Addendum Addenda

No./No 1

Project Description / Description de projet U62 Boiler Replacement/Remplacement des Chaudière de Chauffage		
Project No./No de projet 5749	Departmental Representative / représentant ministériel Sylvain Thibodeau	Date 24-Feb-2021
Solicitation No./N° de sollicitation 20-58118		
Notice: This addendum shall form part of the tender documents and all conditions shall apply and be read in conjunction with the original plans and specifications.		
Nota: Cet addenda fait partie intégrale des dossiers d'appel; toutes les conditions énoncées doivent être lues et appliquées en conjonction avec les plans et les devis originaux.

Project Name:	NRC U62 Boiler Replacement / Remplacement des chaudières	Addendum No.:	ADD-01
		Revision:	0
		Issue Date	2021-02-24
Owner:	National Research Council	WSP Project Number:	191-06540-00

5 TYPICAL CHEMICAL POT FEEDER AND PUMP CONNECTION
 M07 SCALE = N.T.S.

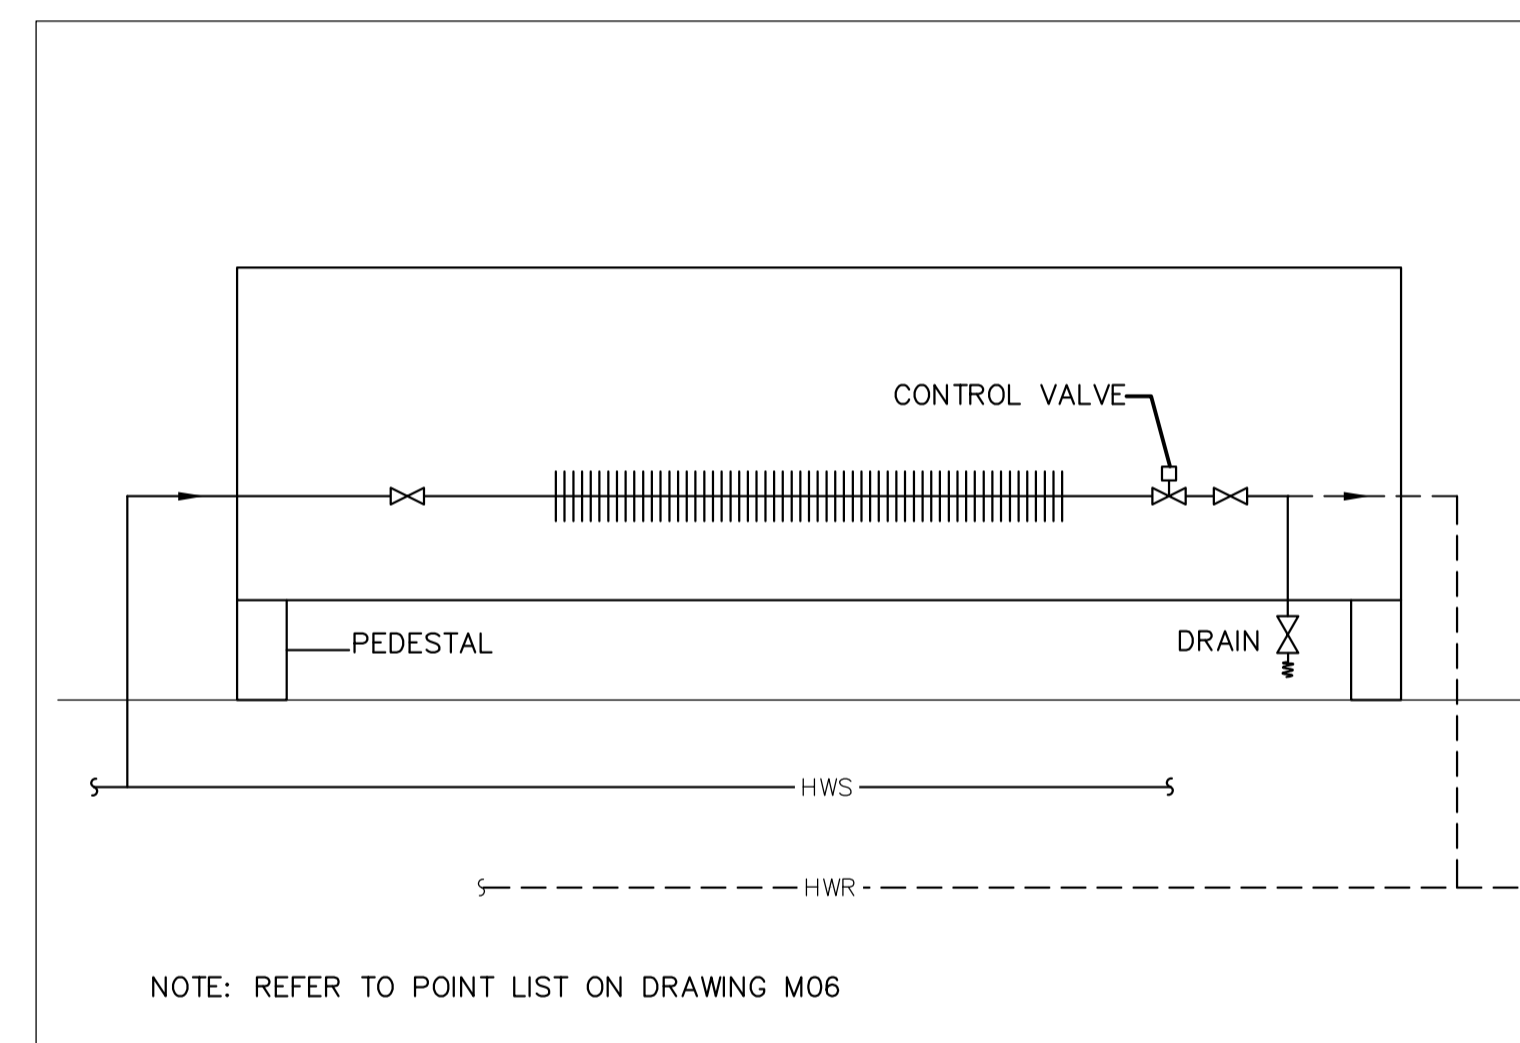
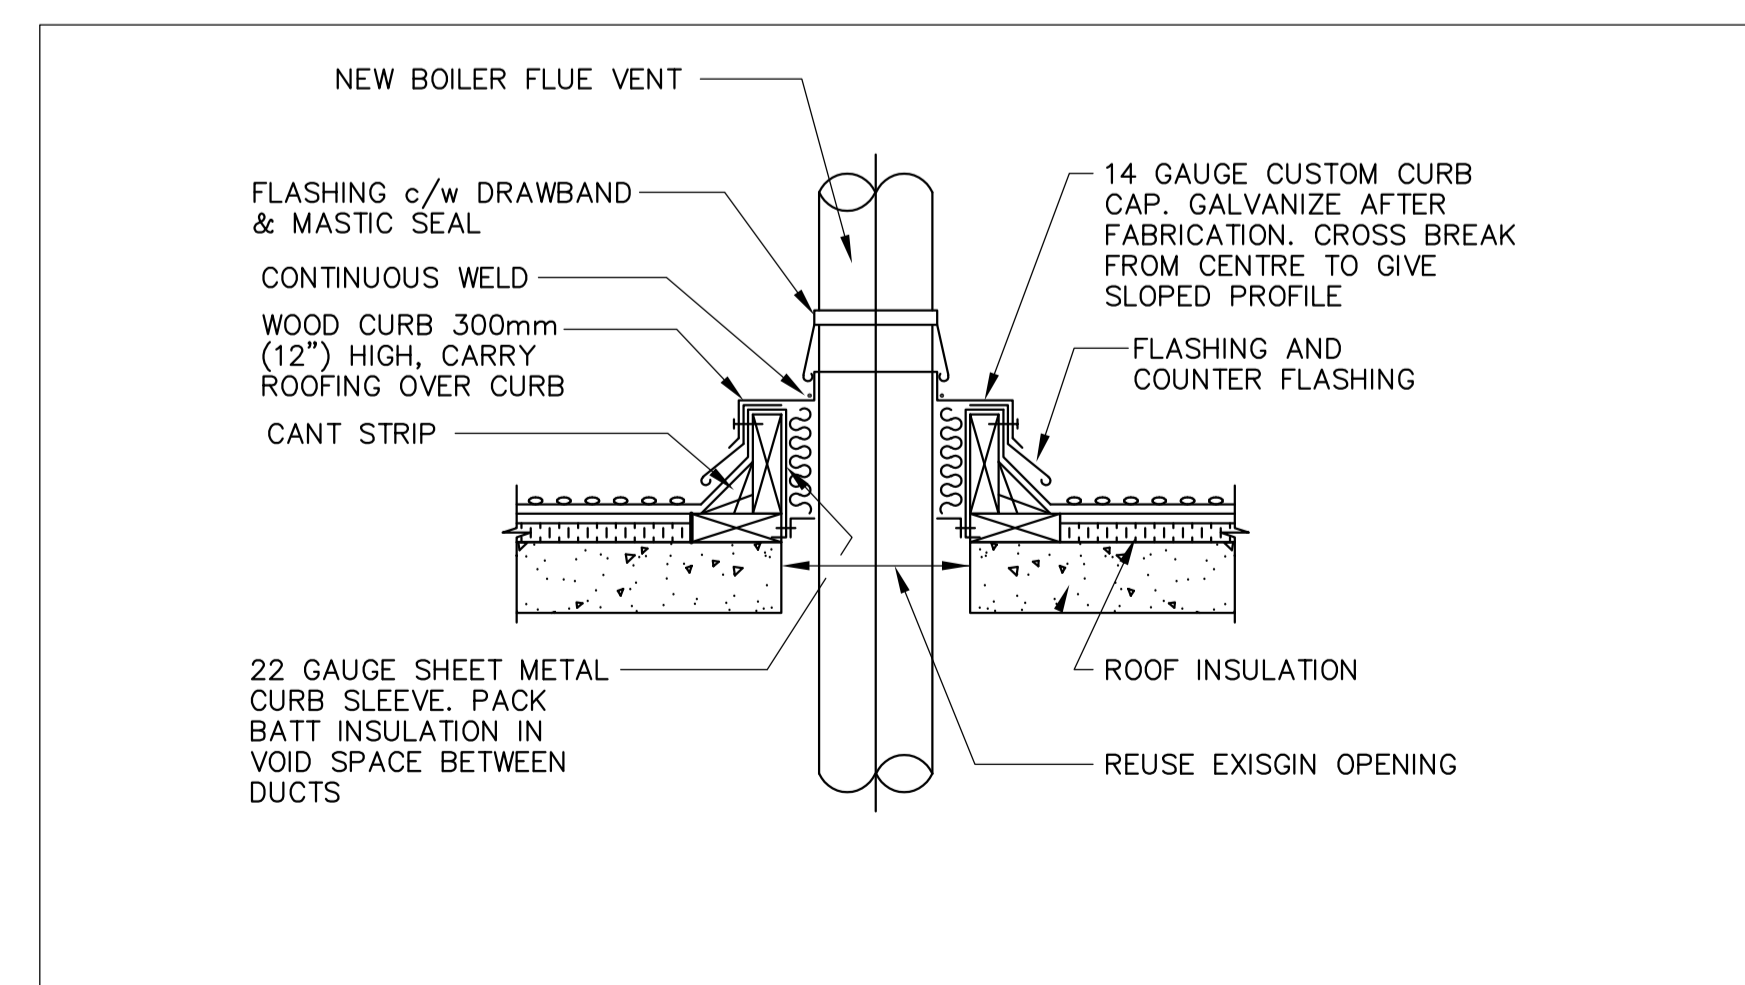
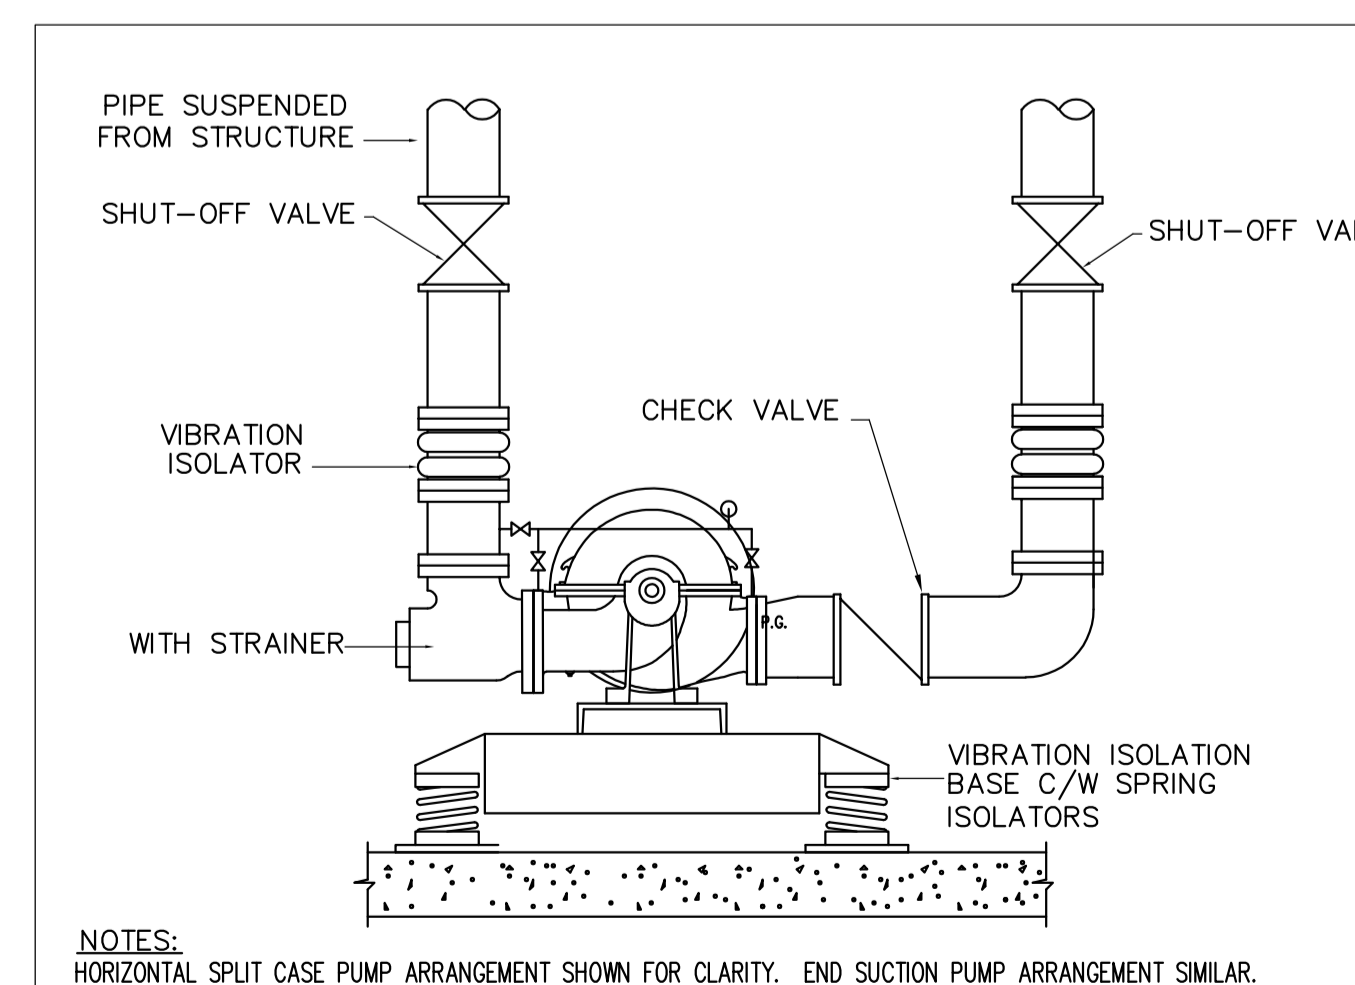
- Q5 Being located on the first floor do the pumps 62HWP01 & 61HWP02 require an inertia base or spring hangers?
A5 Yes, an inertia base shall be provided for pumps 62HWP01 & 61HWP02. Detail has been added to revised drawing 5749-M08

- Q9 As the Chemical Pot Feeder and Side Stream Filter Housing is shown in detail 05 on drawing M08 and the drawings M06 & M04 show them to be on the first floor. Please advise what this floor mounted vertical vessel shown in the Basement on Drawing M06 detail 01 is ?. Please provide the specification
- A9 This vessel was inadvertently shown on drawings and shall be removed.
- Q10 In the spec 23 21 13.01 it specifies copper piping but it also has U-70 on the top left. Does this apply to U-62 as well or is there an error here?
- A10 This is an error. The document header shall be revised to U-62.
- Q11 On the print there are no thermometer or pressure gauge locations specified. Could this be clarified please?
- A11 Thermometers are required at supply and return piping connections at each boiler. Pressure gauges are required at pumps across pumps as per pump detail.

designed	conçu	checked	vérifié
J.C.W.	J.C.W.	M.R./S.T.	M.R./M.KENNEDY
drawn	dessiné	approved	approuvé
W.O.no. A1-011227-21	D.T.no.	sheet ASK-1 of/de	feuille ASK-1
dwg.no. 5749-ASK-1		dessin no.

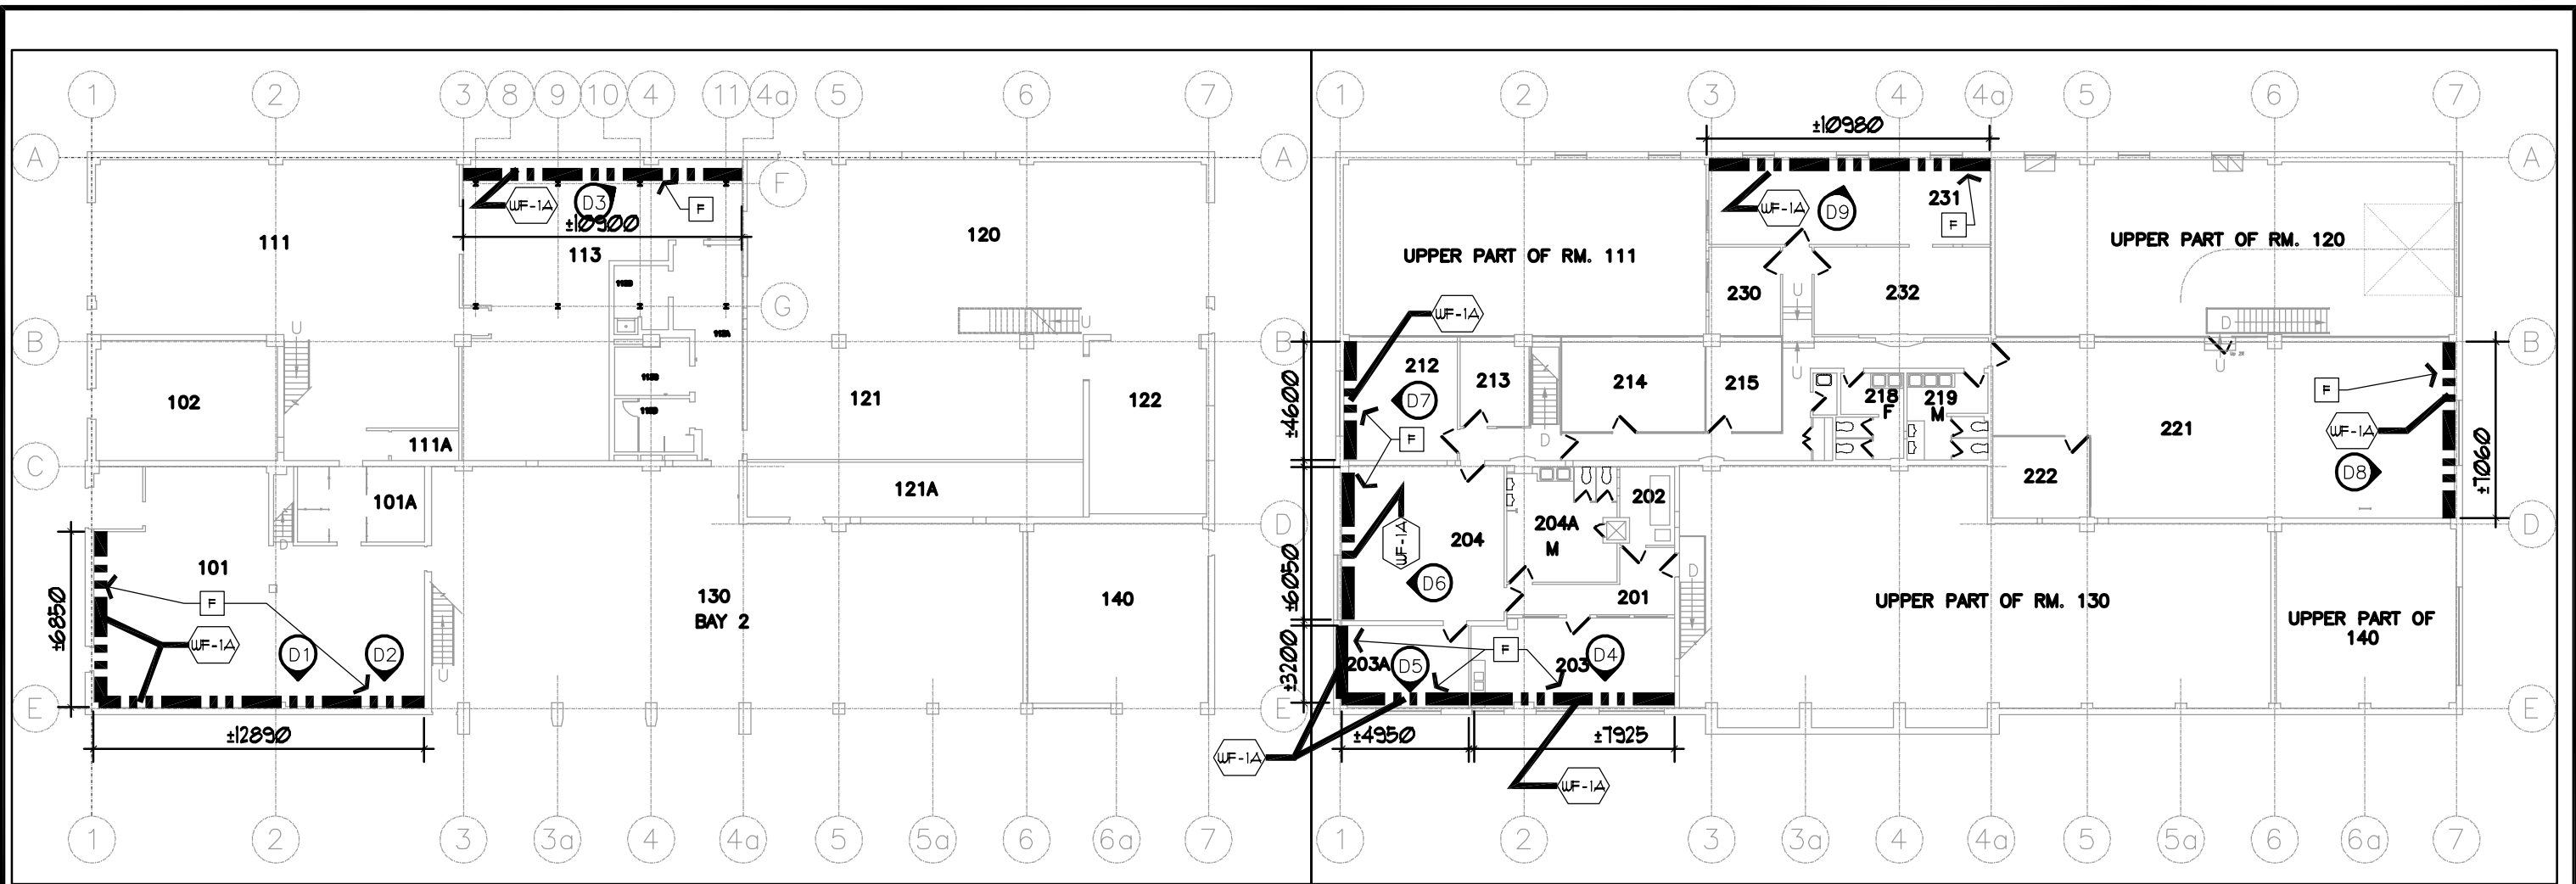
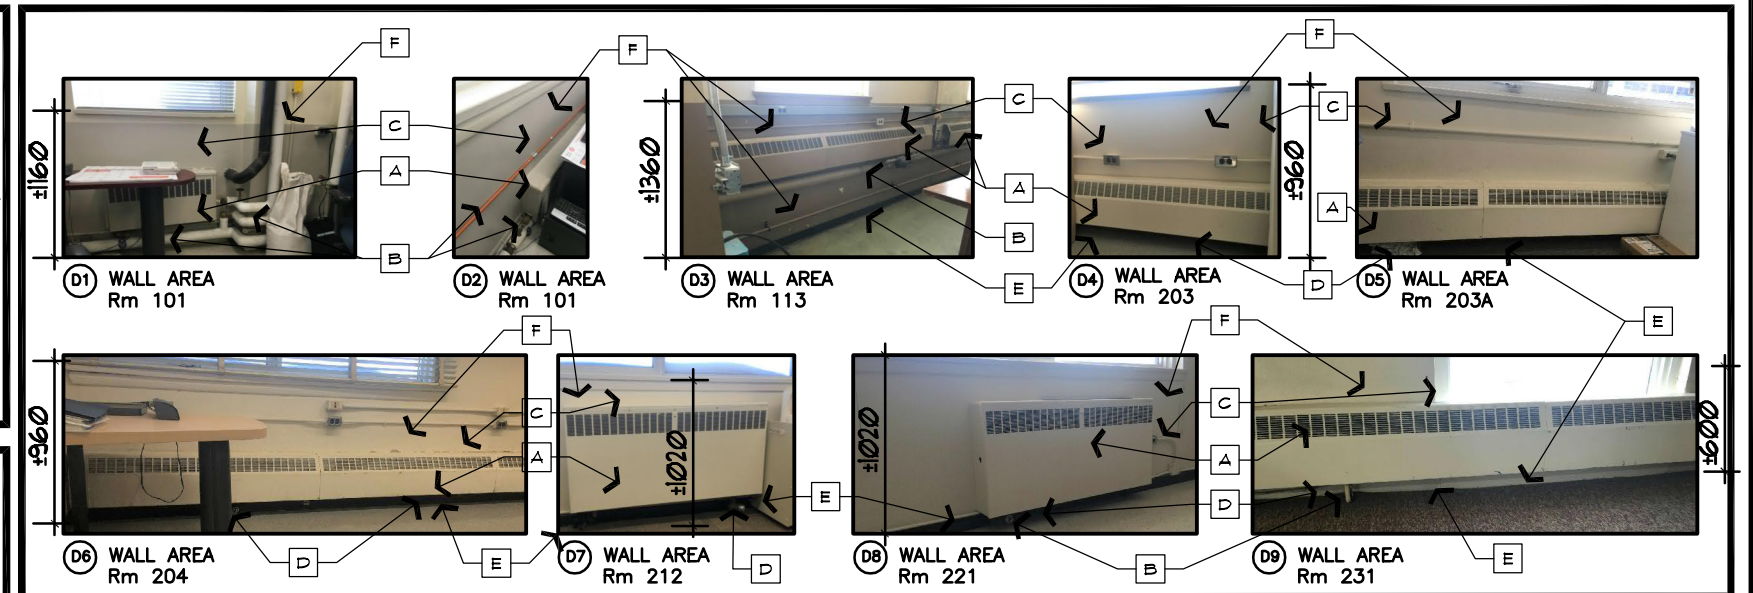
A. EXISTING METAL HEATING CABINET TO BE REMOVED INCLUDING ALL WALL ATTACHMENTS. ENSURE MINIMAL WALL DAMAGE BEHIND. REPAIR AND FILL AS NECESSARY AT ALL TRANSITIONS AND JUNCTIONS LEFT BY OLD LOCATIONS OF HEATING CABINETS.

B. ALL DOMESTIC HOT AND COLD CONDUITS TO BE DISCONNECTED AND REMOVED.(SEE MECH'L DWGS).

C. BEYOND HEATING CABINET , ENSURE CONTINUITY OF SMOOTH WALL SURFACE. PREPARE FOR SMOOTH SURFACE FINISH AS PER NOTE 'F' BELOW.

D. AT ALL CONDUIT REMOVALS THROUGH FLOOR SURFACE, FILL UNUSED VOID THROUGHOUT FLOOR THICKNESS TO ENSURE SMOOTH APPLICATION OF REPLACEMENT FLOOR FINISH SEAL WITH FIRESTOP OR SOLID GROUT (FOR LARGE HOLES) INCLUDING WHERE NEW HOLES ARE REQUIRED FOR NEW/REPLACEMENT CONDUITS, ENSURE ADJACENT FLOOR FINISH ARE LEFT UNDAMAGED. WHERE APPLICABLE, INSTALL NEW FLOOR FINISHES TO MATCH EXISTING (CARPET OR VINYL TILE).

E. REPLACE AND/OR INSTALL NEW 100mm RUBBER PERIMETER BASE TO MATCH EXISTING. ENSURE CLEAN CUT WITH EXISTING AND PROVIDE CAULKING AT ALL PERIMETER JUNCTIONS. (BLACK – Rms 203, 203A, 204, 212)(LIGHT GRAY–Rms 113)

F. REMOVE ALL FLAKING/LOOSE PAINT, ALL REDUNDANT SCREWS AND FILL VISIBLE HOLES ETC. TO PORTION OF AFFECTED WALL ONLY. PAINT EXTENT OF WALL FROM FLOOR TO UNDERSIDE OF ADJACENT WINDOW SILL.. PATCH WALLS, TAPED ACCORDINGLY, FILL UNUSED HOLES AND VISIBLE DAMAGES LEFT BY OTHERS. PROVIDE A GYPSUM SKIM COAT SMOOTH/FLUSH FINISH AND PREP. WALLS TO RECEIVE. ONE COAT PRIMER AND TWO COAT PAINT FINISH TO EXTENT SHOWN. SEE WALL FINISH TYPE 'WF-1A' BELOW. NEW PAINT EXTENT MATCH EXIST'G WINDOW SILL HEIGHT.
